Madame Annick FOURMEAUX
Directrice Générale du SPW territoire
logement patrimoine énergie
Rue des Brigades d'Irlande 1
5100 Jambes

Le 31/03/2021

**Concerne: vos réf : DATU/DDT/AF/MD/TB/JCJ/D5000/BdH
BOUCLE DU HAINAUT**

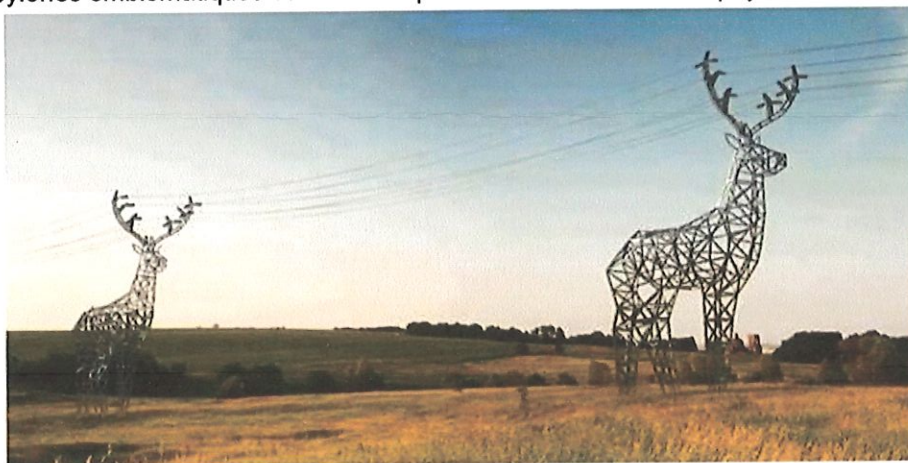
Nous constatons que le tracé proposé suit en partie des lignes HT existantes dont les pylônes marquent déjà fort les paysages concernés par le nouveau tracé.

Une nouvelle ligne de cette importance va donc ajouter des pylônes supplémentaires qui seront autant de nouveaux éléments perturbateurs dans ces paysages.

Nous demandons que l'EIE fasse des simulations de l'impact paysager qu'aurait la ligne à très haute tension sur le paysage découvert depuis les points et lignes de vue remarquables et ceux d'intérêt communal et cela tout au long de son trajet et dans un rayon suffisant étant donné la hauteur des pylônes. Les riverains proches ou plus lointains auront sans doute des points de vue supplémentaires à ajouter. Chacun aimera savoir comment ces pylônes se verront de chez lui.
